改善箇所説明図

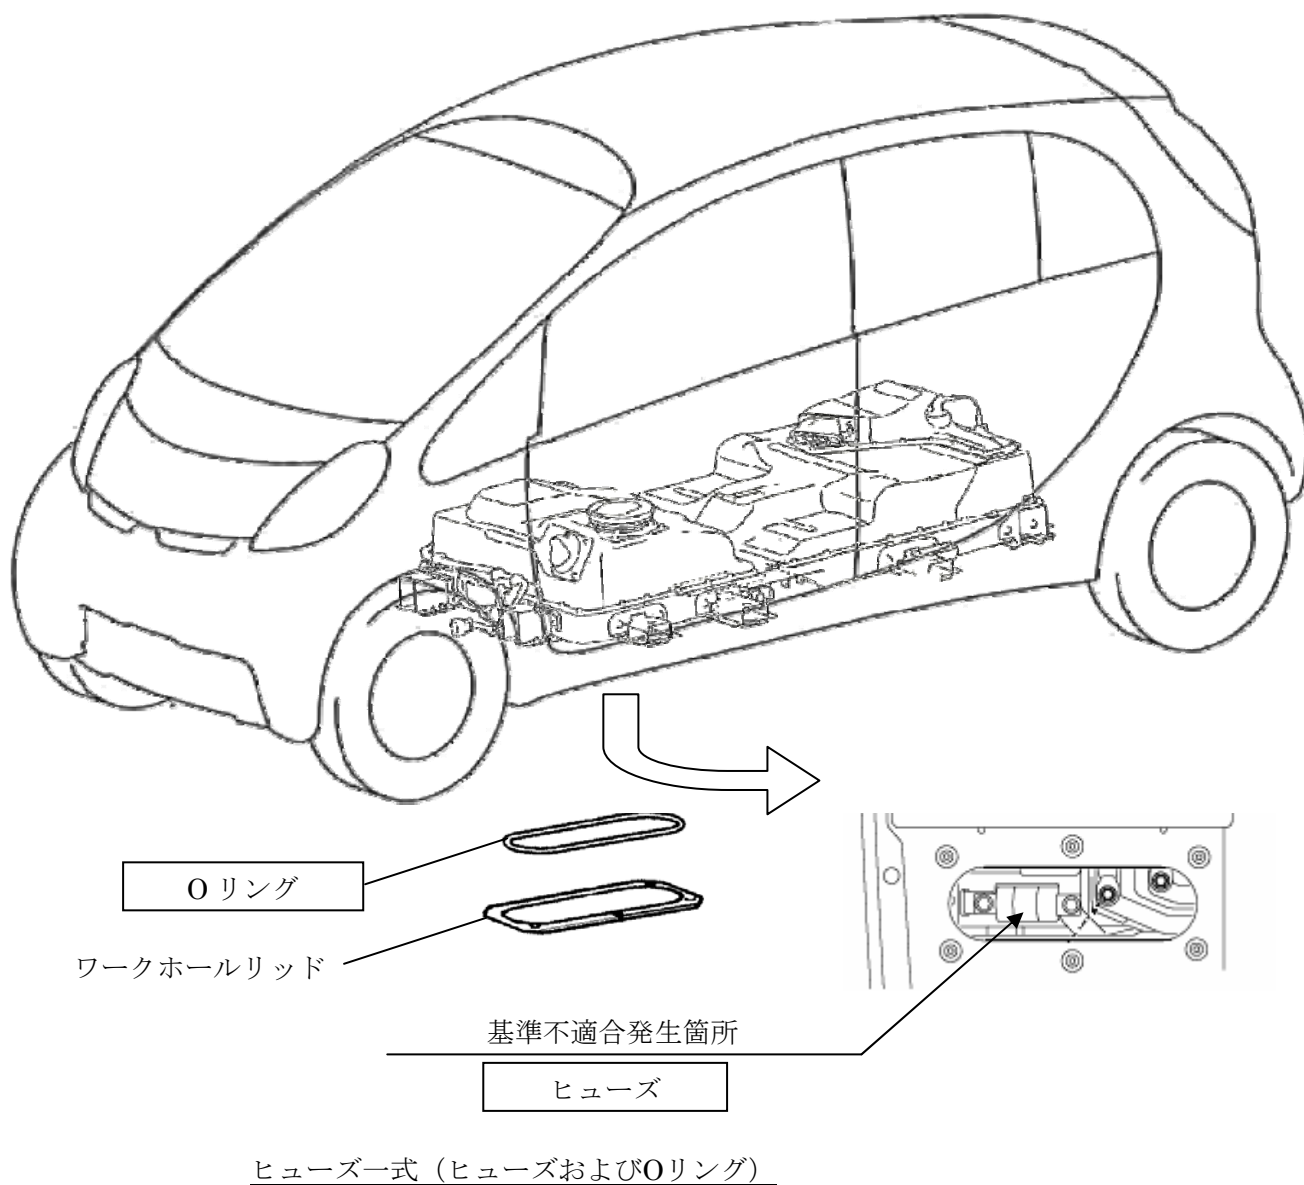
駆動用バッテリー内部のヒューズに製造に係る不具合（ヒューズ内部のはんだ付け不適切）があるものがある。このため、そのままの状態で使用を続けると、当該ヒューズが切れ、駆動用モーターが停止し、走行不能に至るおそれがある。

全車両、当該ヒューズ式を対策品に交換する。

注：図中の 内は、交換する部品を示す。
